Od: Monika.Foldynova@innogy.com
 Odesláno: 28. června 2017 5:56
 Komu: Miriam Muroňová
 Kopie: Tomas.Novotny@innogy.com
 Předmět: RE: PRŮMYSLOVÁ ZÓNA NOVÝ JIČÍN

Dobrý den, dle tel. dohody zasílám situaci navrhované průmyslové zóny Nový Jičín. Odhadované spotřeby: hodinový příkon 1200m3, roční spotřeba: 5 871 000 m3/rok. Páteří rozvod plynu bychom rádi vedli podél navržené komunikace. Zasílám situaci širších vztahů, situaci s podložením tras plynu (digitálně ještě data nepřišly) a průvodní zprávu.

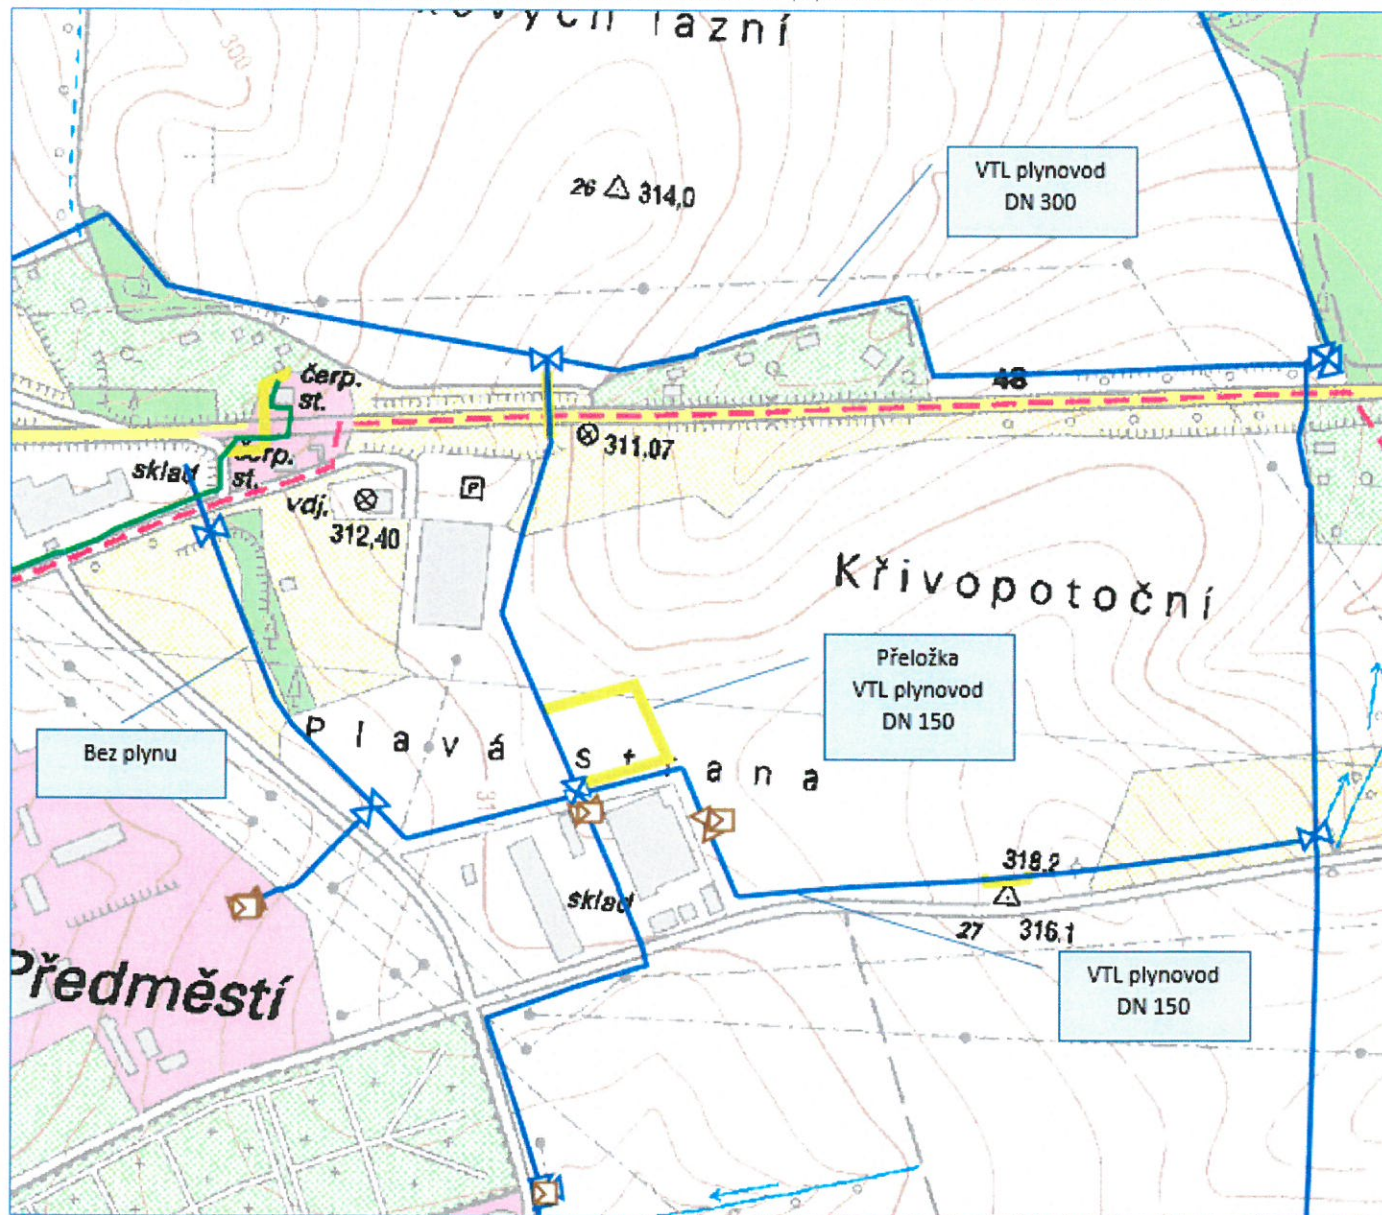
Odběr ve výši cca 1 200 m³/hod je možné realizovat z okolních VTL plynovodů DN 150 nebo DN 300 – viz obrázek.

Vzhledem k Vámi zaslaným situacím a zvýraznění oblasti průmyslové zóny upozorňujeme na dotčení našich sítí. Plynárenské zařízení musí být vyprojektováno a vybudováno v souladu s platnými předpisy a technickými normami. Požadujeme předložení projektové dokumentace na příslušné pracoviště GridServices, s.r.o., odbor připojování a rozvoje PZ k odsouhlasení.
